建築物の防火避難規定の解説 2016年版 追加・更新の概要

平成 28 年 3 月
日本建築行政会議

文中の二重下線部分等が追加・修正箇所を表します。

●P40 2) ツインビル等の避難規定上の取扱い

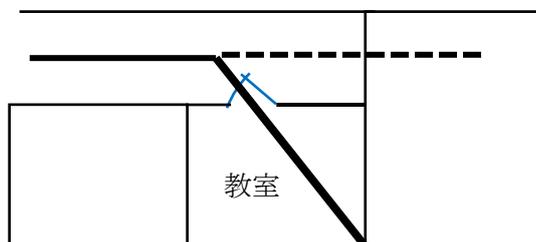
- ・1行目一文字削除
 - ・・・耐火構造の壁等により・・・
- ・2行目加筆

・・・当該階各部相互が行き来できない場合や、火災時においてツインビル相互に火炎や煙などによる防火上有害な影響を及ぼさない構造とした渡り廊下で接続されている場合は・・・

● P83 3) 平12建告第1436号の第四号ハの適用の範囲(車庫等)

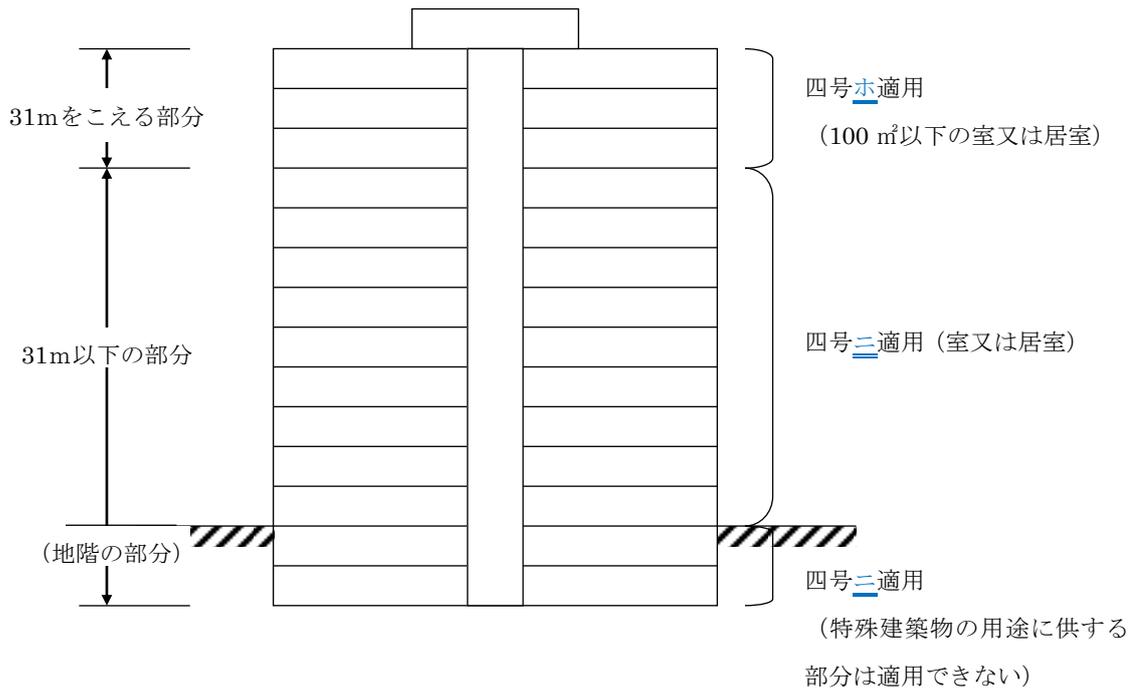
本文③をすべて削除。解説の3行目を追記

解説
1行目修正 第四号ロ→第四号ハ
3行目追記

なお、本書参考8に示す独立した自走式自動車車庫の場合は「独立した自走式自動車車庫の取扱い」についての質疑応答 No19を参照されたい。
